[改善箇所説明図]

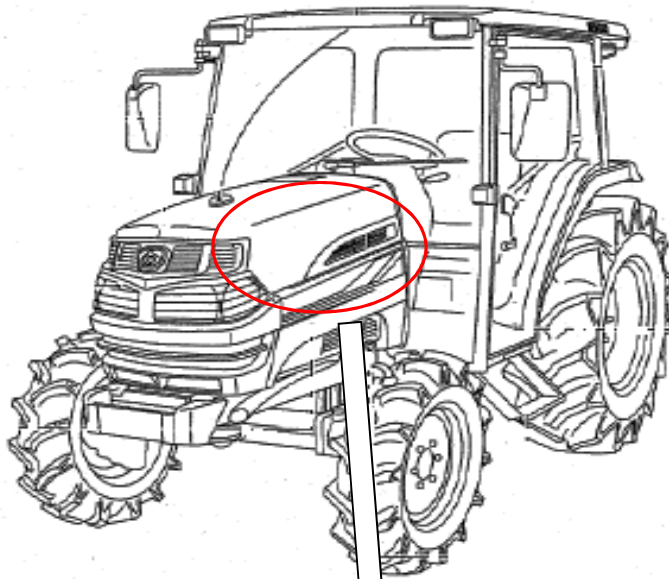
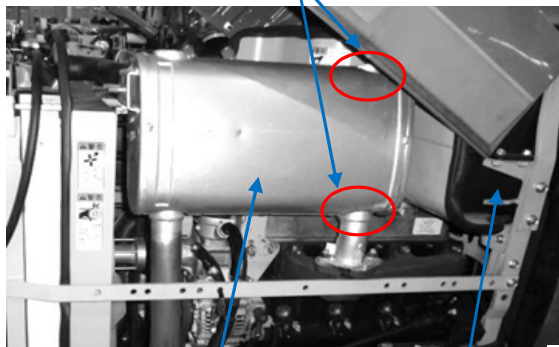
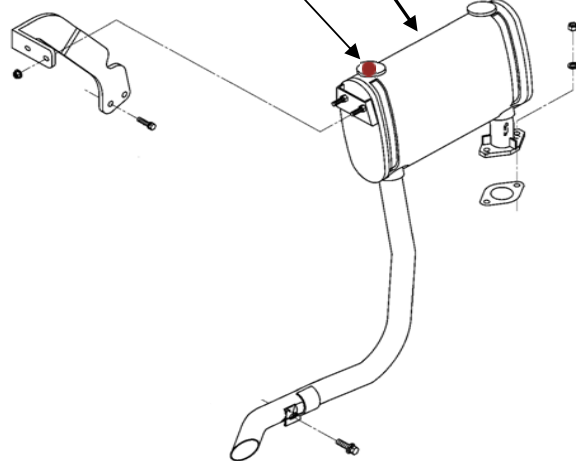
基準不適合発生箇所

不具合発生箇所

農耕トラクタの消音器において、熱疲労に対する強度が不足しているため、原動機の排気熱及び振動により消音器に亀裂が生じることがある。そのため、亀裂部位から排出ガスが漏れ燃料タンクにあたり、そのままの状態で使用を続けると、燃料タンクが損傷し燃料が漏れ、最悪の場合、漏れた燃料が消音器に付着して、火災に至るおそれがある。

識別用
直径5mm溶接肉盛り2点

全車両、消音器を対策品に交換する。

消音器の上面に直径5mmの溶接肉盛りを2点する。
